半導体製品 包装材変更のお願い

拝啓 貴社益々ご清栄のこととお慶び申し上げます。
 平素より弊社半導体製品に関しまして、格別なるご愛顧を賜り厚く御礼申し上げます。
 さて、弊社におきまして、包装容器であるトレイ並びにエンボステープの標準化を目的とし
 下記の変更を実施致します。何卒ご了承の程宜しくお願い申し上げます。

7-3. JEDEC トレイへの PKG 収納順序の変更

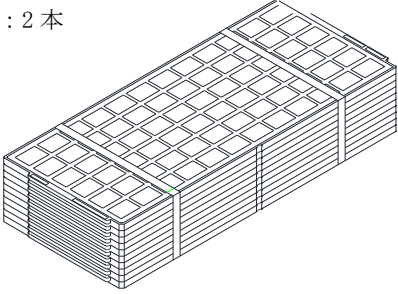
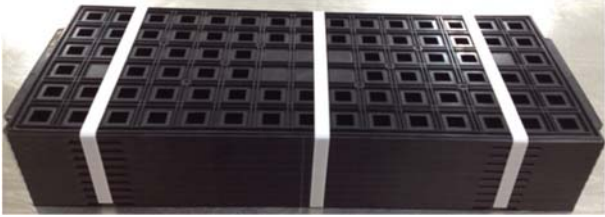
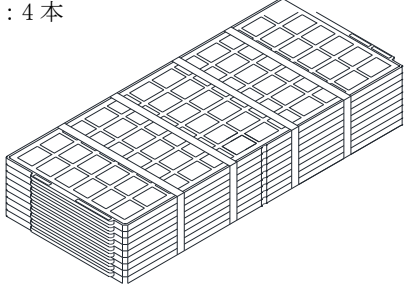
弊社、JEDEC トレイ納入品の PKG 収納順序を 1 種類へ変更致します。

項目	変更前	変更後
外観(1)		
対象製品	7-3-A 参照

項目	変更前	変更後
外観(2)		
対象製品	7-3-B 参照
